Ofício nº. 171/21-PJMA

Assunto: Solicita suspensão
Referência: 2020001010018460

PARECER Nº 259/2021/NAT/PGJ/MP-RO

ASSUNTO: Análise do EIA / RIMA e projetos de engenharia do aterro particular da empresa Ecofort

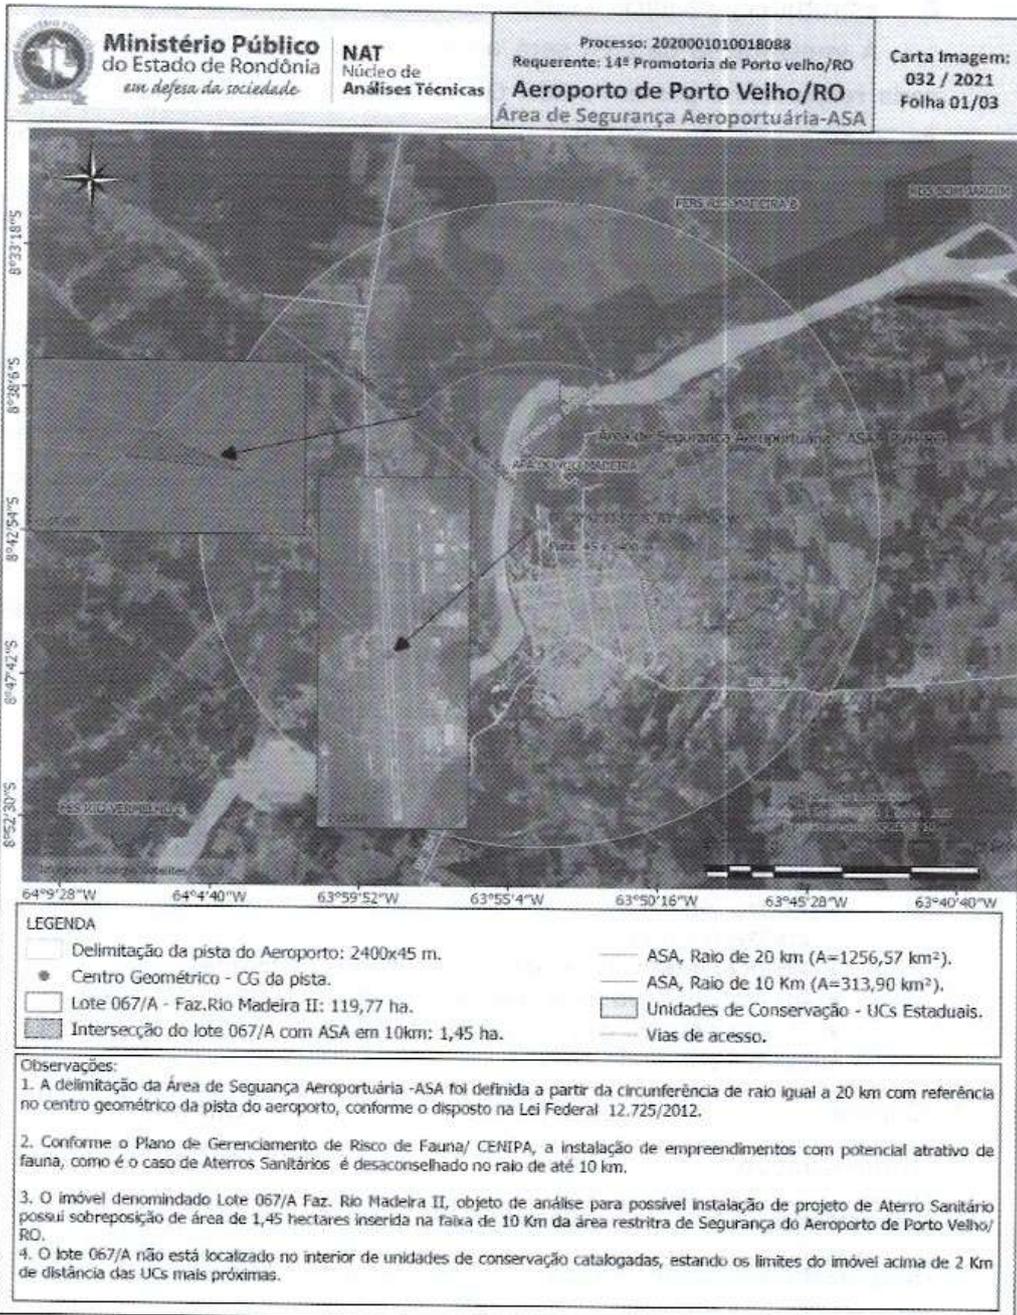
O EIA Vol. I mostra também a tabela 16 que seria do CENIPA onde mostra diversos empreendimentos e a restrição de instalação em relação a segurança aeroportuária – ASA. Nessa tabela, mostra favorável a instalação de aterro sanitário com distância superior a 10 km da ASA, exatamente onde o estudo enquadrou a área do aterro.

O Parecer Técnico nº 1502/2020/SEMA de 20/11/2020 diz que a área está a 12,5 km do eixo central do aeroporto e que a atribuição da aprovação da área em relação ao aeroporto agora é do órgão ambiental licenciador. Recomenda que o empreendimento execute de forma eficiente o programa de monitoramento de vetores como forma de utilização de técnicas apropriadas para evitar focos atrativos de fauna. Diz no entanto que a tabela 16 do CENIPA contempla somente o material inerte classificado na NBR 10004/2004 como resíduos classe IIB - inerte, desse modo, a tabela não aborda se seria ou não favorável ao tipo de resíduos classe IIA – não inerte. E considerando que a proposta do empreendimento é de licenciar resíduos classe IIA e IIB, recomenda-se que se realize consulta junto ao CENIPA/COMAER para esclarecimentos.

Em análise georreferenciada por Analista do MPE, foi possível perceber que na verdade parte da área do aterro sanitário encontra-se dentro do raio de 10 km, contrariando o que fala o EIA e o Parecer da SEMA. Para chegar a essa conclusão, foi utilizado a Lei nº 12.725, de 16 de outubro de 2012 que dispõe sobre o controle de fauna nas imediações de aeródromos, no Art. 2º inciso V que diz:

Assim, utilizando o centro geométrico da pista do aeroporto, o raio de 10 km recai sobre uma área de 1,45 ha conforme carta imagem 032/2021 em anexo e imagem abaixo.

1. Sobre a continuidade da autorização da área para instalação da atividade, visto que a mesma apresenta uma fração de terra dentro do raio de 10 km de distância do aeroporto conforme demonstração em carta imagem 032/2021/NAT/MPRO;
2. Recebeu resposta da Ecofort quanto a sua solicitação enviada à empresa no Parecer nº 1502/2020/SEMA de 20/11/2020 que buscava esclarecimento para instalação de aterro sanitário classe IIA e IIB junto ao CENIPA/COMAER?;
3. Foi apresentado a licença e outorga do poço de abastecimento hídrico já instalado na área?
4. Foi verificado a possibilidade da existência de outra nascente na área do futuro aterro sanitário? Considerando que o presente Parecer observou essa possibilidade na coordenada geográfica 8° 38' 33.20" S; 63° 59' 38.63" W,
